## COMUNE DI PISA

# VARIANTE PER RIQUALIFICAZIONE FUNZIONALE ED AMBIENTALE DELL'ARENA GARIBALDI – STADIO ROMEO ANCONETANI.

## ALL. D – FASCICOLO DELLE CONTRODEDUZIONI ALLE OSSERVAZIONI CON ALLEGATO IL PARERE DELLA COMMISSIONE URBANISTICA

FASCICOLO CONTRODEDUZIONI OSSERVAZIONI – PARERE COMMISSIONE URBANISTICA

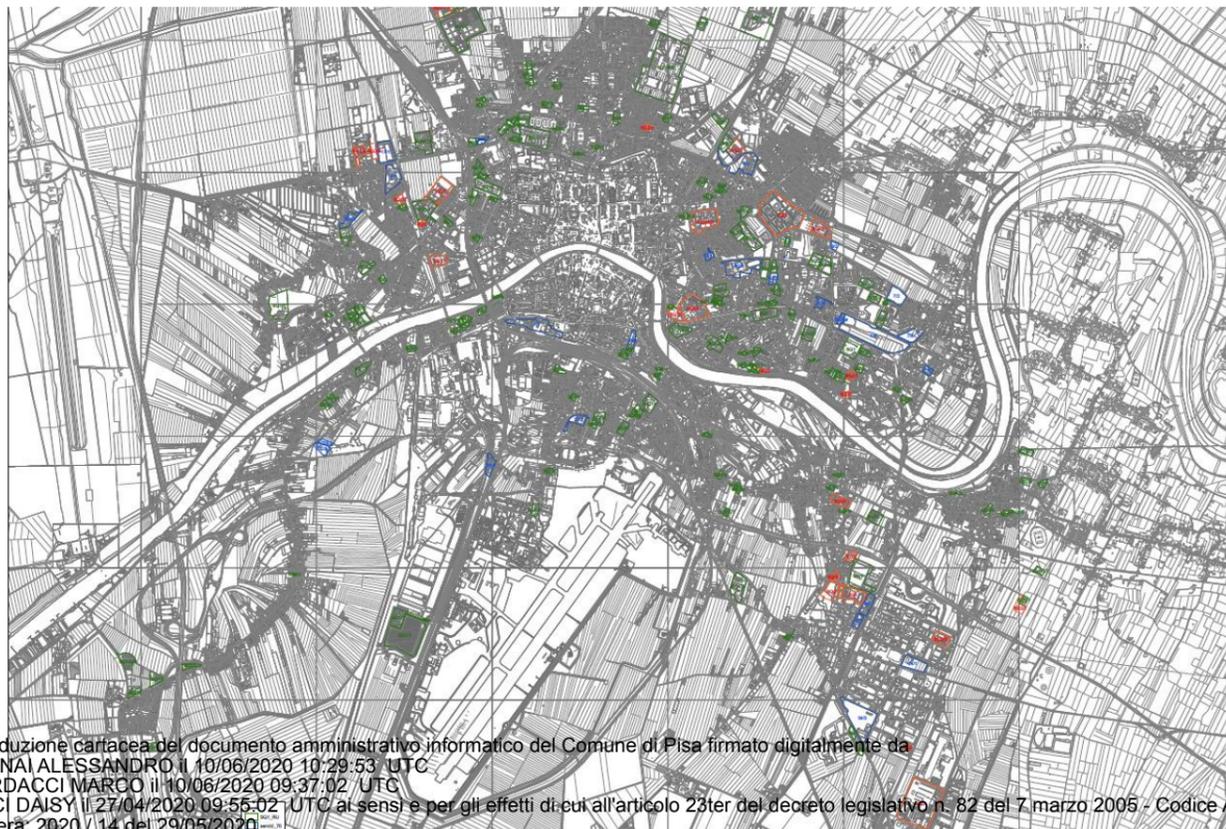
Lo Studio della mobilità è stato elaborato dalla Soc. Tages per conto della Soc. Pisamo (non dal Comune di Pisa) ed è stato assunto quale contributo conoscitivo finalizzato a individuare le viabilità maggiormente interessate da flussi veicolari spesso sproporzionati rispetto alle caratteristiche del contesto e delle stesse infrastrutture, a valutarne le motivazioni e le possibili soluzioni (anche alla luce di quanto emerso durante le suddette Conferenze Servizi);

Le indicazioni riportate nello Studio della Mobilità in merito all'individuazione di possibili aree da utilizzare a parcheggio non sono scelte urbanistiche e non coincidono con i contenuti della Variante; l'ufficio ha valutato anche altri aspetti e pur utilizzando i dati e le conoscenze acquisite ha proposto soluzioni progettuali motivate in relazione a diversi aspetti così come dettagliatamente descritto nella Relazione della Variante (per ciascuna delle aree interessate) e nella descrizione dei criteri generali (c.f.r. in particolare pag. 11, 12);

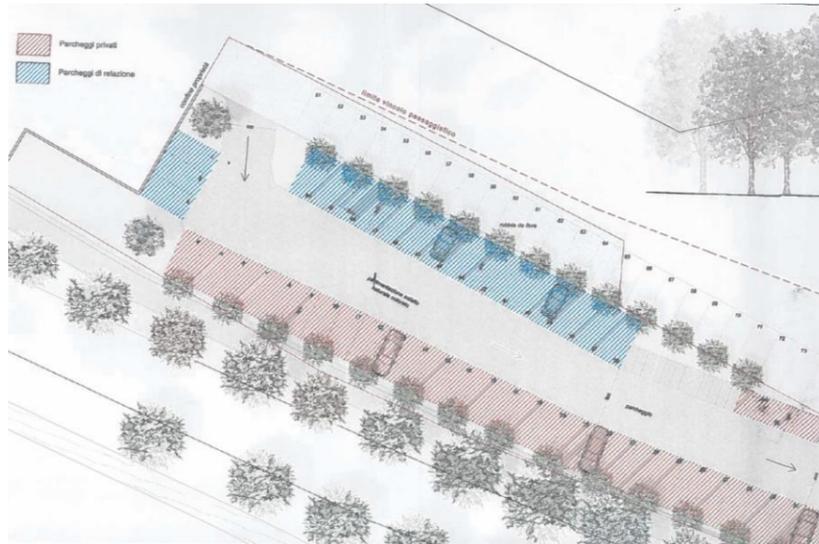
Le considerazioni espone sono riportate e argomentate nella Relazione Tecnica (Elaborato F1) della Variante adottata con Delibera del Consiglio Comunale n. 38 del 10/09/2019 con particolare riferimento alle pagine 8, 9, 10 – 12, 14, 15 del paragrafo 2.

Fermo restando quanto sopra occorre sottolineare che i posti auto previsti nell'area già "destinata" alla costruzione del centro culturale secondo il progetto presentato dal proponente sarebbero necessariamente utilizzati per soddisfare le esigenze dello stesso centro culturale vista l'utenza stimata negli elaborati progettuali e la prevista realizzazione di una biblioteca e di altri spazi e servizi pubblici; dall'estratto cartografico sotto illustrato (Tav. 1 Stato di progetto), risulta peraltro che i posti auto complessivamente previsti nell'area di proprietà (64) sono suddivisi come segue:
